改善箇所説明図

【不具合の内容】

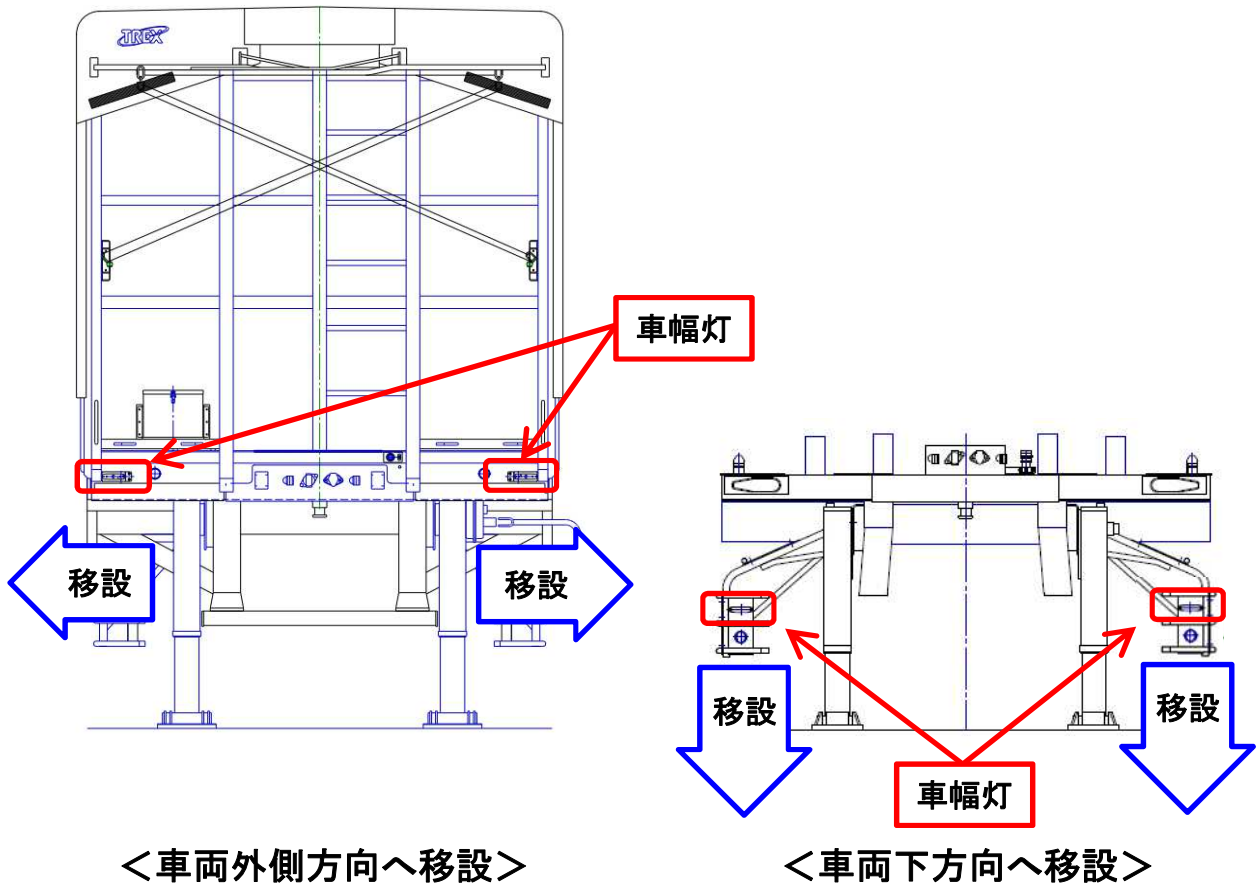
トレーラの車幅灯において、設計が不適切だったため、当該灯火の最外側からの距離が超過している、又は視認性が保安基準に適合しない。

全車両、車幅灯を適切な位置に移設する。また、一部の車両においては車幅灯取付ブラケットを対策品に交換し、適切な位置に移設する。
